▼ 雑感：地震の揺れの違い ▼

<2018.1.28 記>

2018.1.12 適合性審査資料1（基準地震動の年超過確率）を“素人目”で見て、本筋ではありませんが、不思議に思うことがありました。完全な“筋違い”でしたら、どなたか専門家の方にご教示頂ければと思います。

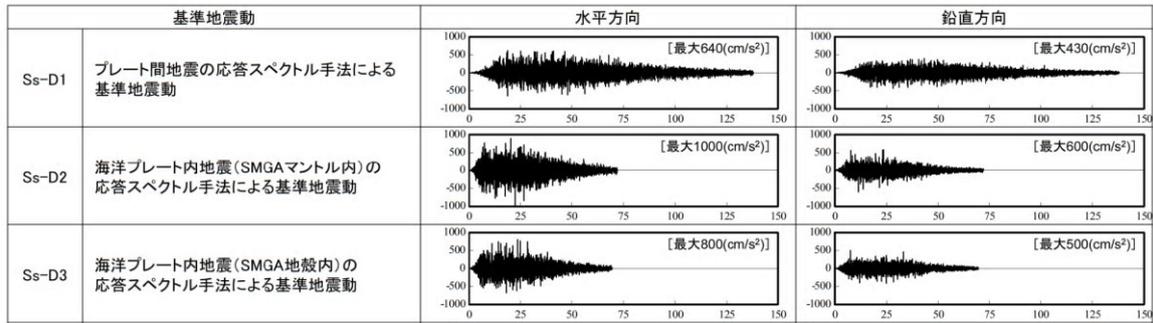
従来、地震の揺れについては‘鉛直（上下）方向は水平方向の約半分’とされており、確かに「プレート間地震」ではほぼその通りになっていますが【上図】、「プレート内地震」では鉛直方向が水平方向の7～8割（以上!）となっています【下図】。

これは、両地震の断層面の破壊方向・発生地震動の進行方向が違うことが大きな要因と思われます。すなわち、プレート間地震は、日本海溝に沈み込むプレート境界に沿って、いわば女川原発を中心とする（地下の）円弧に沿うように、断層面が平行的

にずれ動くため、鉛直方向の揺れは大きくなりにくいものと思われていますが、プレート内地震では、プレート境界面に直交するように断層面がずれ動き、いわば地震動が女川原発に向かうように発生するため、鉛直方向の揺れも水平方向の揺れとあまり変わらないという特徴（女川固有？）を示すものと思われています。ですから、女川原発の基準地震動を設定する際は、その点を十分に考慮する必要があるのではないのでしょうか。

ところが、現在の基準地震動では、プレート内地震で最大水平加速度1000ガルの「Ss-D2」でも、最大鉛直地震動は600ガル（水平の6割）でしかありません。鉛直方向の揺れについて「過小評価」していることにならないのでしょうか。
